1891-05-26

Thorvald Bindesbøll

Joakim Skovgaard

Document type:
Letter

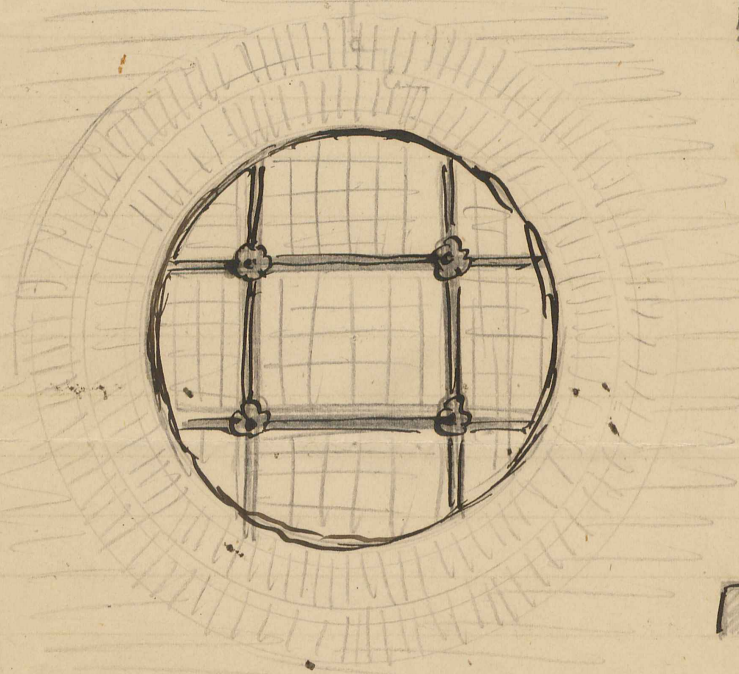
Det vil være billigst at tage Jernsprosser med Rosette paa (kan undværes) og saa de mindre Ruder med Blyindfatning. Murstensindfatningen kan være Formsten (a) men de faa let et arret Præg en de övrige Sten. Man kan ogsaa b anvende almindelige Sten til Falsene●2● saa kommer der ingen [?Rund...] på Kanterne. Et muret [?Ornament] vil blive dyrt og tage lyset bort. –

Forövrigt bemærkes at et saadant Vindue i en Spidsgalv altid er uheldig da det let kan frembringe Revner i Muren især jo större det er. Du kan se det paa den lille Kirke ved [Overstreget:Jesen] Gyldenlövesgade.

Der kan selvfølgelig bruges flere eller færre Sprosser
